SP100TN1C/3/1	تاریخ: ۱۴۰۰/۰۵/۱۳
صفحه ۱ از ۳	شماره: ۴۰
نوع خودرو: شاهین

موضوع: دستورالعمل رفع عدم اتفاق ببرنامه نرم افزاری ECU، IBCM و جلو آمپر خودرو شاهین

دستورالعمل بررسی و رفع ایراد فشار منفی در مجموعه باک خودرو شاهین

(شکل ۱)

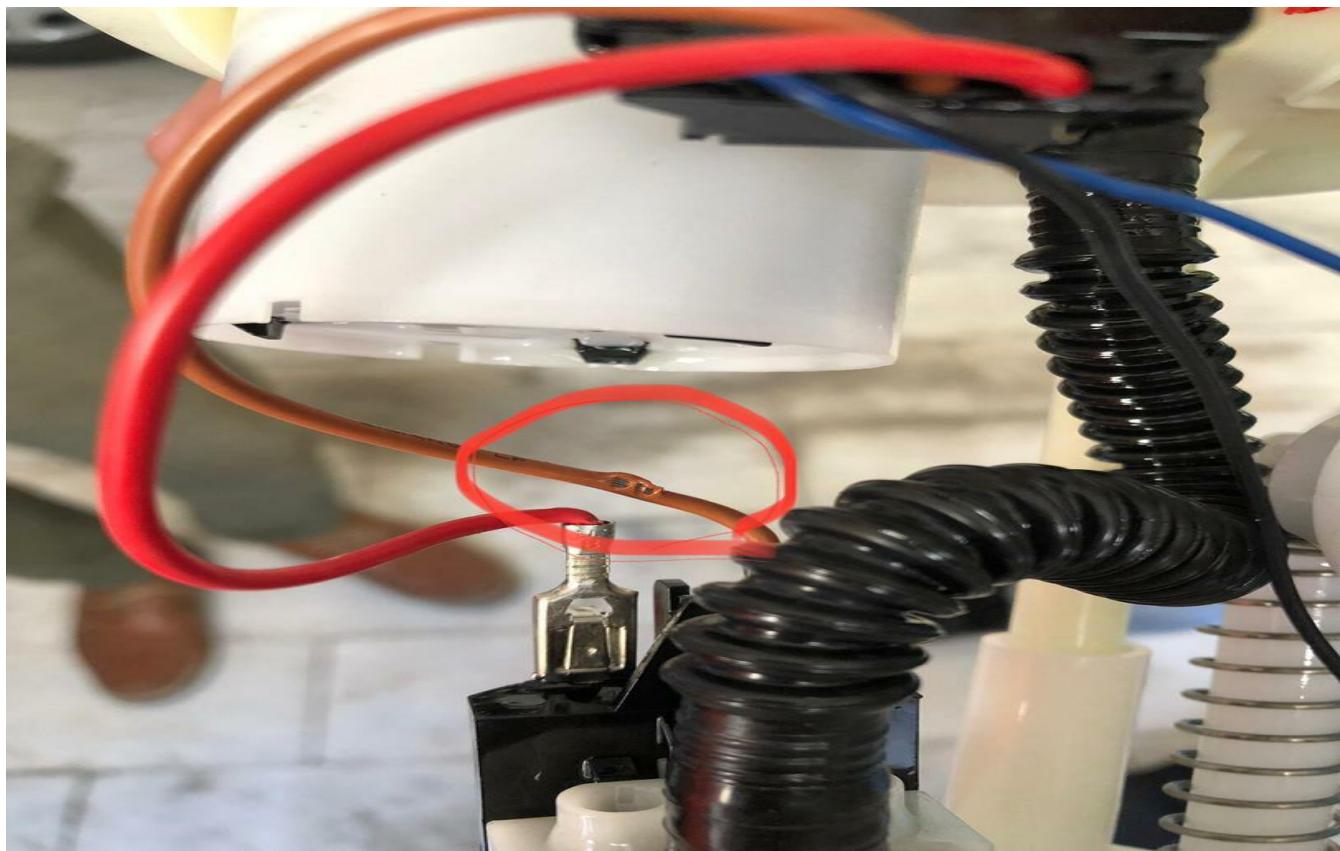
- ابتدا خودرو را استارت بزنید و در صورت روشن نشدن خودرو را بالای جک برده و نسبت به بازرسي مجموعه باک اقدام نمایید و در صورتی که آثار مچاله شدن و دفرمگی شدید (مطابق تصویر ۱) در بدنه باک مشاهده شد مطابق، دستورالعمل تعویض مجموعه باک نسبت به تعویض آن اقدام نمایید و در صورتی که میزان دفرمگی شدید نباشد مطابق دستورالعمل تعویض پمپ بنزین نسبت به تعویض آن اقدام نمایید .
